## 「燃料費調整制度の見直し」にともなう電気供給約款等の変更届出について

当社は、ご家庭など低圧で電気をご使用になる規制部門のお客さまの電気料金に適用する燃料費調整制度の見直しを、平成21年5月分の電気料金(注1)から実施することとし、本日、経済産業大臣に対し、電気供給約款等の変更届出を行いました。

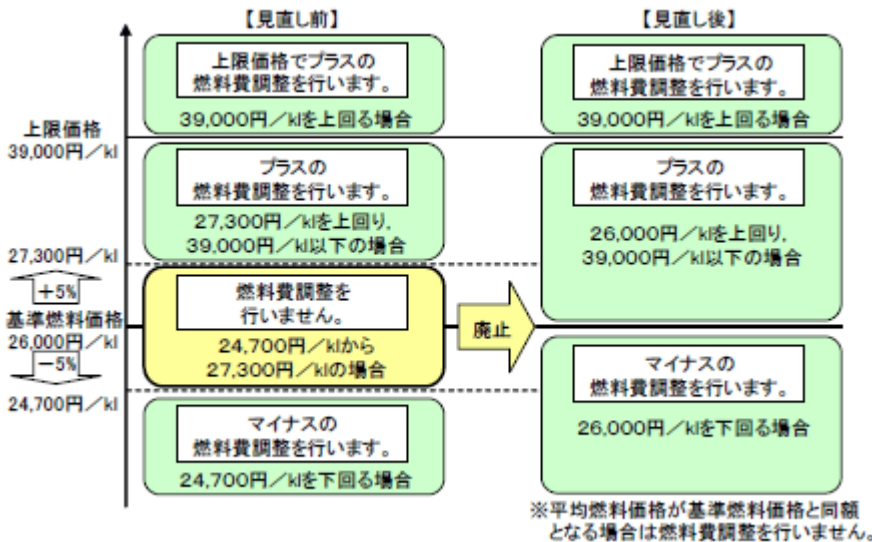
(1) 燃料価格の変動を電気料金に反映するまでの準備期間を1ヵ月短縮するとともに、四半期(3ヵ月)ごとに算定していた燃料費調整単価を毎月算定します。
